Revisión PDA Osorno

Ya que trabajo elaborando Memorias Térmicas para varios Arquitectos , solo me referiré a observaciones respecto al **Artículo N°8** del DS N°47 , ya que es el que actualmente nos rige respecto a las distintas construcciones.

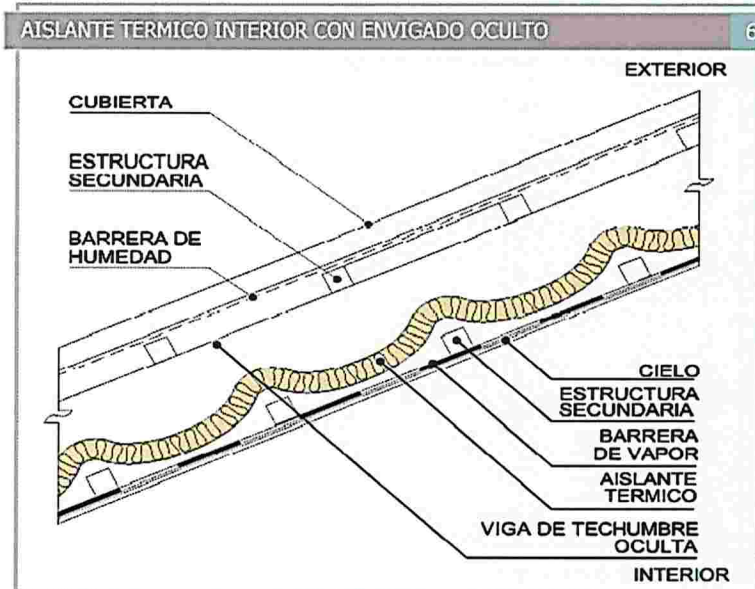
- Tal como se lee en el recuadro de más abajo, la NCH 1973 faculta en el punto 6.4.1 el que en el cálculo no se consideren todas las capas entre una cavidad bien ventilada y el exterior. Esto es especialmente importante en el cálculo de las Condensaciones. Este funcionario exige que en el cálculo se consideren "todas" las capas, lo que obviamente altera los resultados e incluso hace que algunas soluciones constructivas, usadas normalmente, no se puedan utilizar.
